工程指示 / 要求簡箋(E.I.)

工程指示編號：EI / 0015 / 19

工程名稱：觀塘裕民坊

工程項目：幕牆 大貨(T2,10-16/F)(橫料吊船扣修改)

吊船碼安裝示意圖

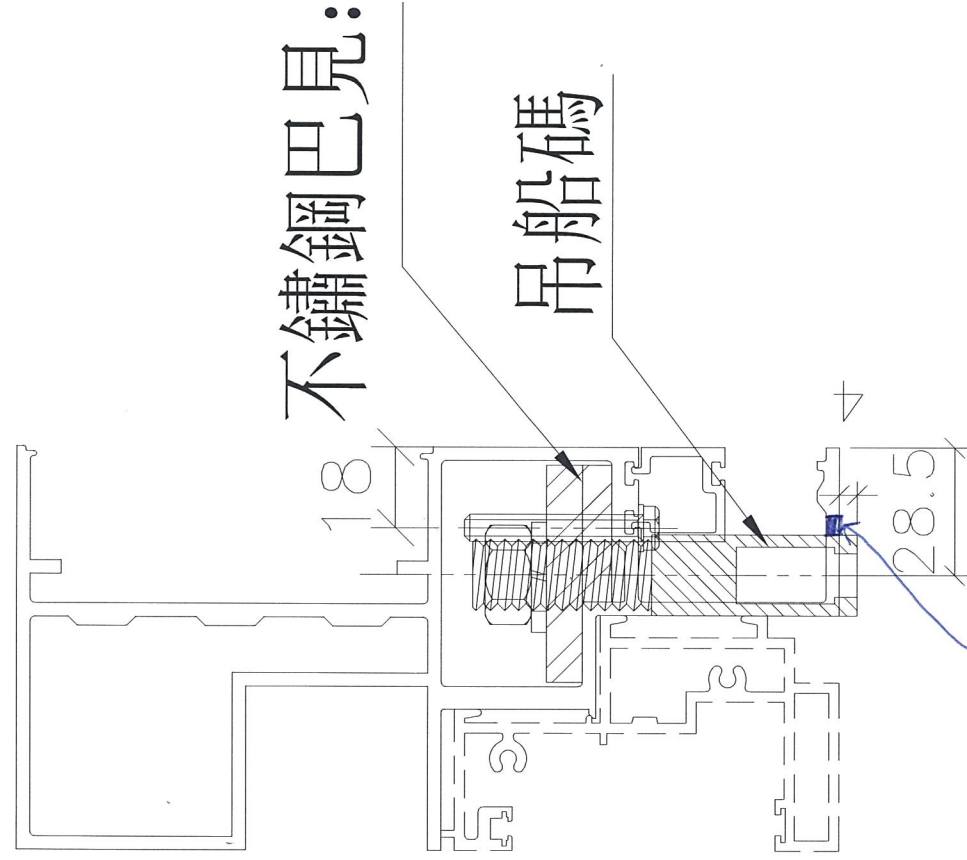
E 版: 確定吊船扣孔位做法，橫料面開過孔

過孔要補原子灰及廠補色油

φ8過孔
要找原子灰再敲啞油
